改善箇所説明図

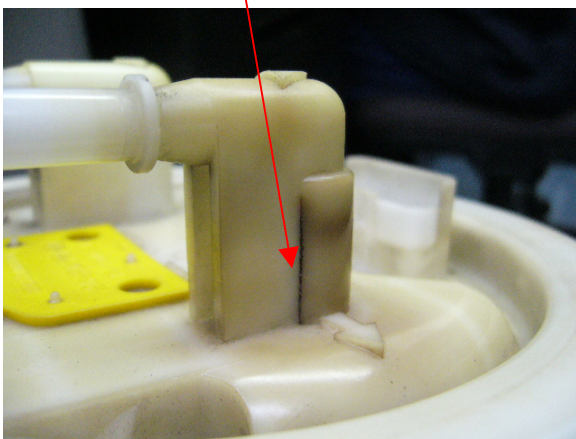
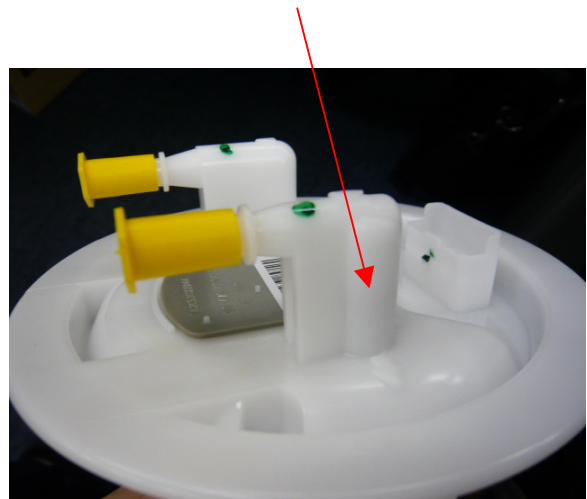
保安基準不適合状態:

リターンパイプ取付部の強度が不足しているため、使用過程において亀裂が発生することがある。

保安基準不適合発生箇所

燃料ポンプのリターンパイプ取付部の強度が不足しているため、使用過程において亀裂が発生することがある。そのため、そのまま使用を続けると、亀裂が進行して燃料が漏れるおそれがある。

対策品:

リターンパイプ取付部内側に金属パイプが挿入されており、強度が向上している。

全車両、燃料ポンプを対策品と交換する。
